SERVICE INFO – INA 0163

Carcasa pompei de răcire a suferit modificări

Producător: Ford

Nr. identificare
piesă: 538 0256 10

Fig. 2: Punctele de prindere a pompei au suferit modificări

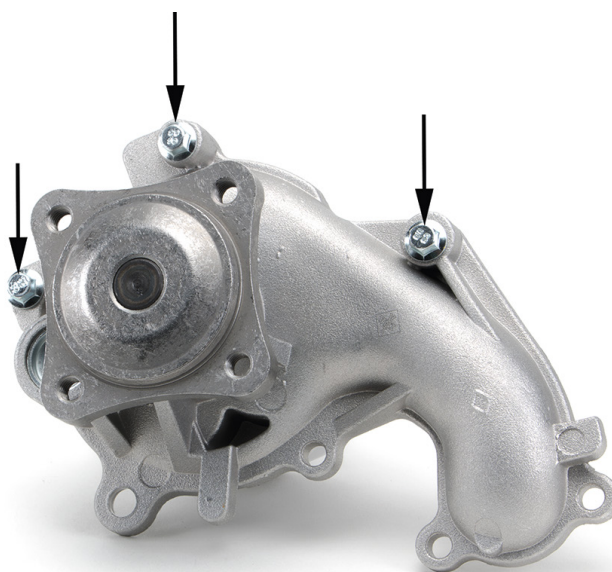
Carcasa pompei de răcire 538 0256 10 a suferit modificări. În
consecință, șuruburile (M6x37) incluse în pachet vor fi utilizate
obligatoriu pentru fixarea pompei în cele trei puncte indicate (Fig. 2).

Grosimea materialului în punctele de prindere impune utilizarea
acestor șuruburi, care sunt mai lungi.
